Projet de réseau de chaleur de l'agglomération de Saint-Nazaire (44)

Dossier de demande de cas par cas

Réponses à la demande de compléments du
23/06/2025

Rapport n°136931/version A– 03 juillet 2025

Figure 20 : Implantation de la chaufferie principale, variante, et enjeux

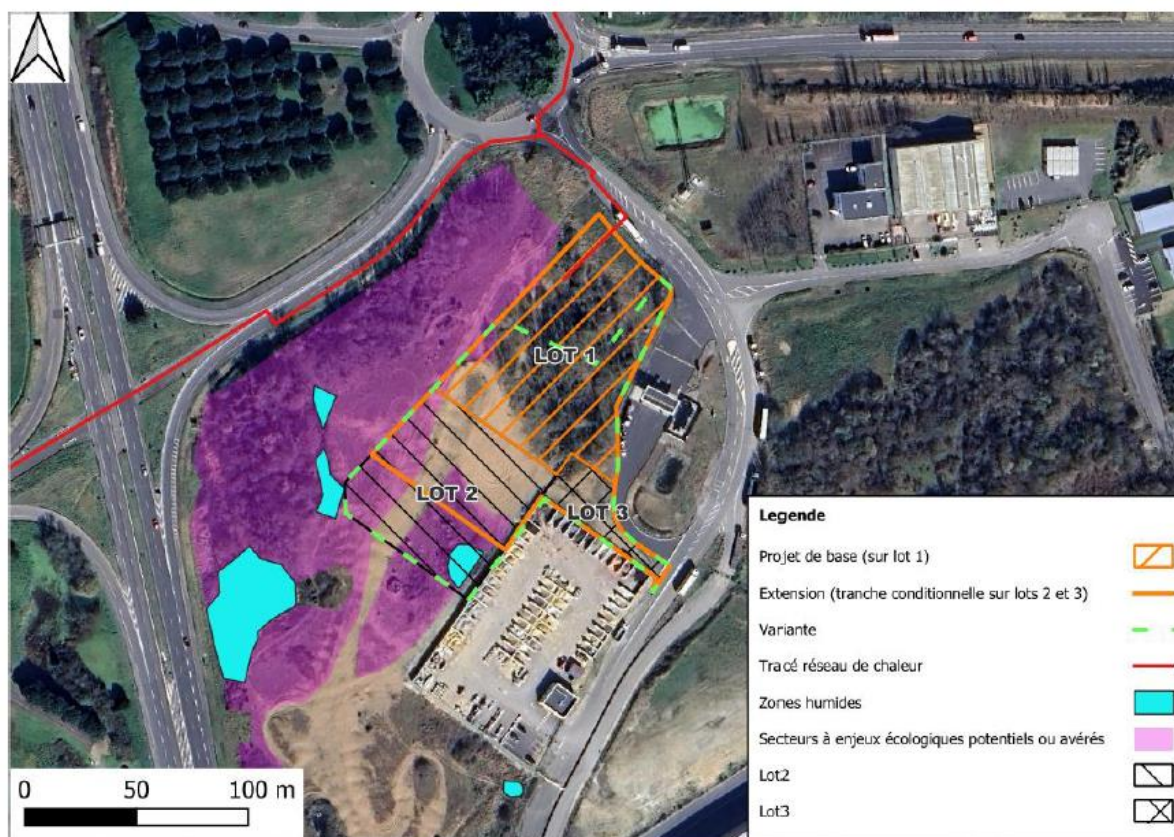
Contrairement à ce qui est indiqué dans le formulaire (rubrique 5 page 6), des zones humides ont été identifiées sur le site de la future chaufferie de Montoir-de-Bretagne (1919 m² au total), dont une au droit de l'implantation de la tranche conditionnelle.

Je vous invite ainsi à compléter votre dossier avec l'identification des fonctionnalités de la zone humide potentiellement impactée et avec la restitution d'une démarche éviter - réduire - compenser (ERC) dans ce domaine.

Nous confirmons que le projet de chaufferie et la tranche conditionnelle ne sont pas situés en zone humide.

Des zones humides ont bien été inventoriées dans la zone d'étude, pour une surface de 1919 m².

Mais le projet et la tranche conditionnelle s'implantent en dehors de ces zones humides.

Une mesure d'évitement des zones humides a donc déjà été prise en compte.

- L'implantation en partie Nord permet d'éviter les zones humides, y compris en cas de réalisation de la tranche conditionnelle. De même cette implantation constitue la solution de moindre impact par rapport aux enjeux écologiques.

Implantation du local pompes à chaleur sur le terrain de SILENE dans le quartier de la Bouletterie

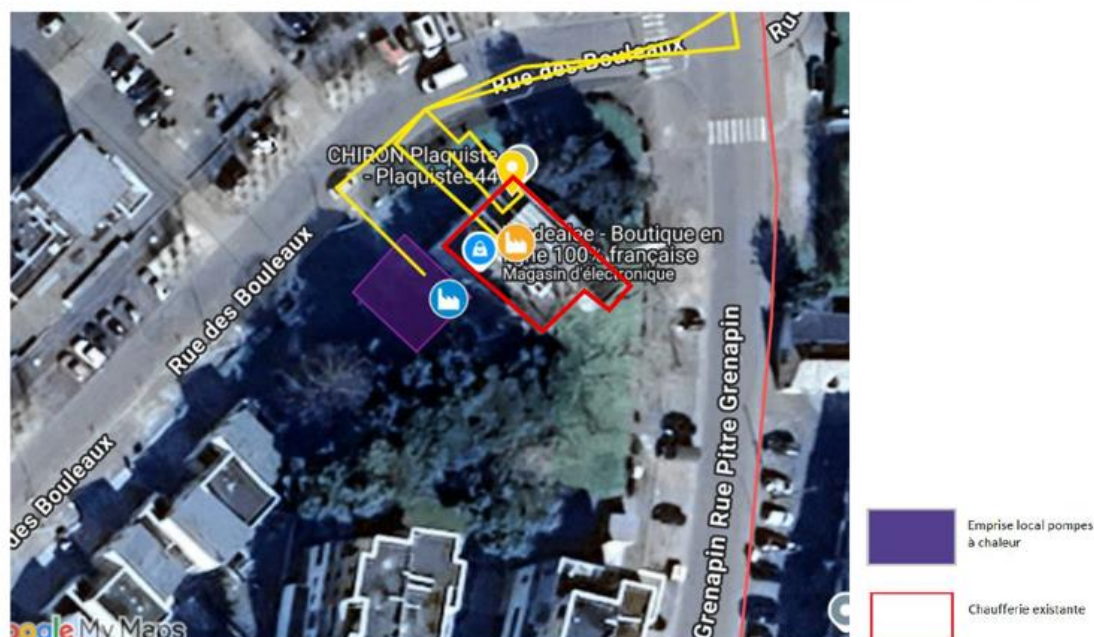
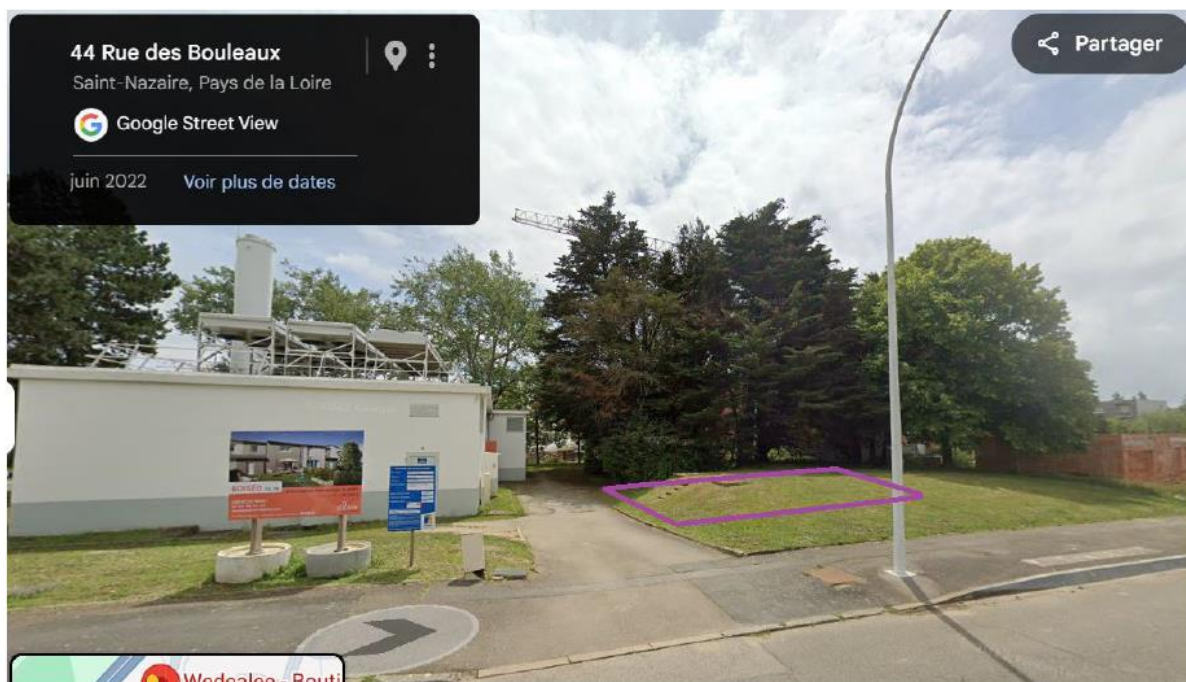
Merci de préciser si un ou plusieurs arbres seront abattus sur le site de la Bouletterie et, le cas échéant, les enjeux de biodiversité qui s'y rapportent.

Aucun abattage d'arbre n'est prévu sur la parcelle de la Bouletterie.

Le local de la future pompe à chaleur est prévu en partie au-dessus des anciennes cuves à fioul au Sud du bâtiment de la chaufferie.
